2025_CBS_11193 OMV_2025043059 K - aanvraag omgevingsvergunning voor het bouwen en exploiteren van een onderwijscomplex met tuinkamer en een kantoorgebouw met ondergrondse parking alsook de tijdelijke exploitatie van een bemaling - met openbaar onderzoek - Koopvaardijlaan, 9000 Gent - Vergunning

Beslissing: Goedgekeurd in besloten vergadering van 18 december 2025

Volgend verslag werd uitgebracht door de gemeentelijk omgevingsambtenaar op 12 december 2025.

2.2 Maatregelen ter voorkoming van filevorming en blokkering van het openbaar domein

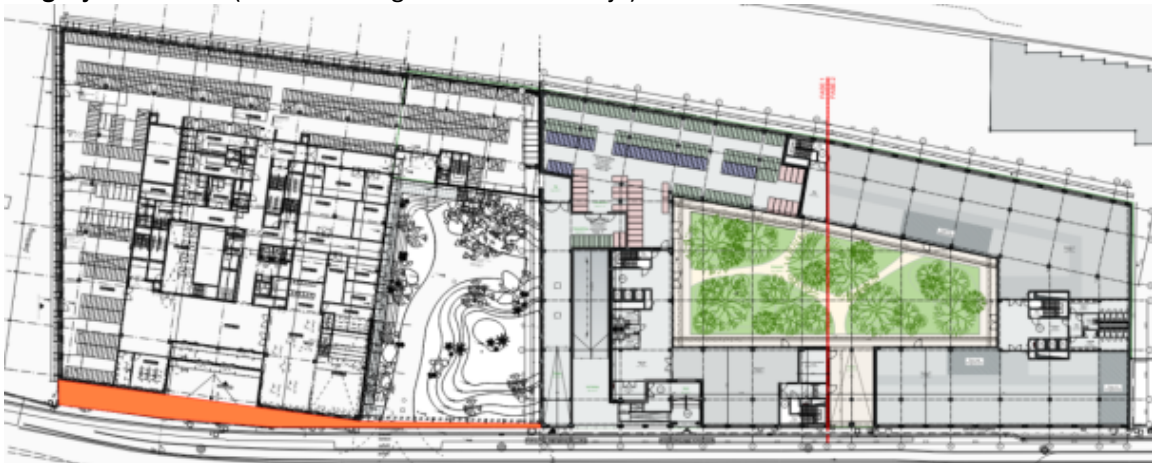
- Er moet een vlakke bovengrondse opstelruimte voor wagens voorzien worden voor minstens twee wachtende voertuigen.

- De inritslagboom moet op niveau -1, achter de laad-, los- en keerzone, geplaatst worden en dit gecombineerd met een ANPR-systeem voor efficiënte doorstroming.
- De uitritconfiguratie met slagboom moet voorzien worden op niveau -1.
